原 発 本 第 1 5 0 号

2 0 1 9 年 1 1 月 2 2 日

九州電力株式会社

川内原子力発電所原子炉施設保安規定変更認可申請について

<table><tr> <th rowspan="2">機能</th> <th rowspan="2">設定値 1号炉及び2号炉</th> <th rowspan="2">通用モード</th> <th rowspan="2">所要チャンネル・系統数</th> <th colspan="3">所要チャンネル・系統数を満足できない場合の措置<sup>※2</sup></th> <th colspan="3">確認事項</th> </tr><tr> <td>3. 非常用炉心冷却系作動</td> <td>表 33-3</td> <td>機能1. 非常用炉心冷却系を参照</td> <td></td> <td></td> <td></td> <td></td> <td></td> <td></td> <td></td> </tr></table>

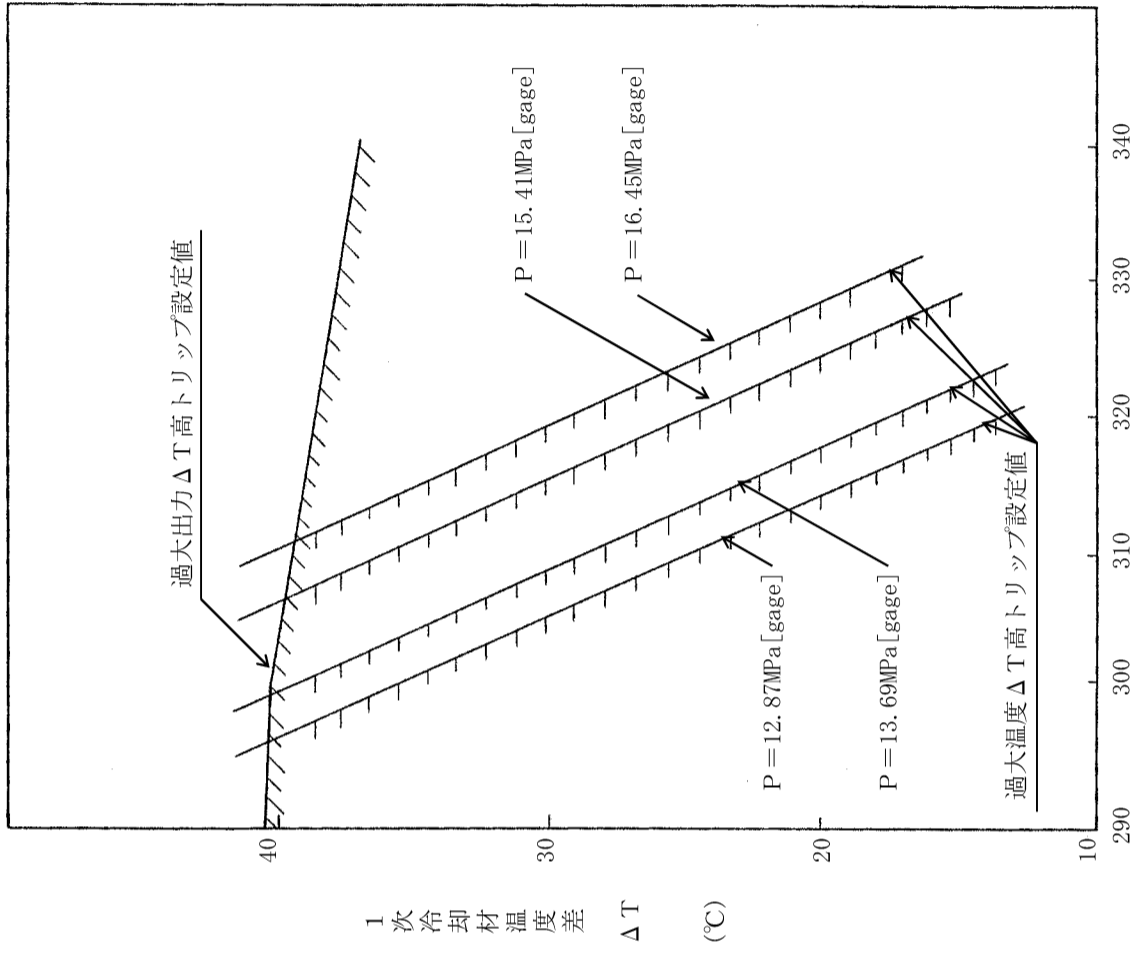
備考	<ul style="list-style-type: none"> <li>・1号炉及び2号炉の原子炉安全保護盤取替工事に伴う変更</li> </ul>																																															
後 更 変	<p>表 33-7 中央制御室外原子炉停止装置</p>
